**INFRASTRUTTURE FERROVIARIE STRATEGICHE DEFINITE DALLA LEGGE
OBIETTIVO N. 443/01
LINEA AV/AC TORINO – VENEZIA Tratta VERONA – PADOVA
Lotto funzionale Verona – Bivio Vicenza
PROGETTO ESECUTIVO
PRESIDI ANTI-RUMORE/VIBRAZIONI
BARRIERA ANTIRUMORE DA PROGR. 28+527,38 A PROGR. 28+923,38 LATO
DX - OPERE DI FONDAZIONE
GENERALE
Relazione di confronto P.D. / P.E.**

GENERAL CONTRACTOR 	ALTA SORVEGLIANZA 				
Relazione di confronto P.D. / P.E.	Progetto IN17	Lotto 12	Codifica Documento E12 RO BA 62 A 0 002	Rev. A	Foglio 2 di 4

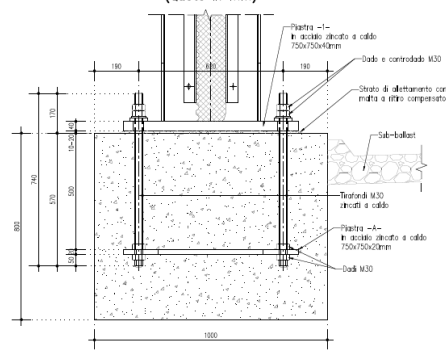
P.D.	P.E.
Classe calcestruzzo per cordolo	Nel Progetto Definitivo era previsto l'utilizzo di calcestruzzo di classe C32/40	A seguito delle analisi strutturali della sezione trasversale del cordolo, è emerso che è sufficiente l'utilizzo di calcestruzzo classe C28/35.
Sfasamento Montante - Pali	Nel Progetto Definitivo i pali erano disposti in asse ai montanti, mantenendo un passo di 3m. 	Per eliminare interferenze tra le barre di armatura dei pali e tirafondi di collegamento, si prevede uno sfasamento dei pali pari a 0.75m rispetto asse montante. 
Lunghezza pali	Nel Progetto Definitivo si prevedono pali $\Phi 800$ di lunghezza pari a 9m.	Per uniformare la tipologia di fondazione utilizzate nelle tratte adiacenti, vengono utilizzati pali $\Phi 800$ di lunghezza pari a 8m.
Armatura Pali	Nel progetto definitivo vengono previste 16 barre di armatura $\Phi 20$.	Per soddisfare le verifiche strutturali di resistenza e fessurazione si adottano $20\Phi 26$.
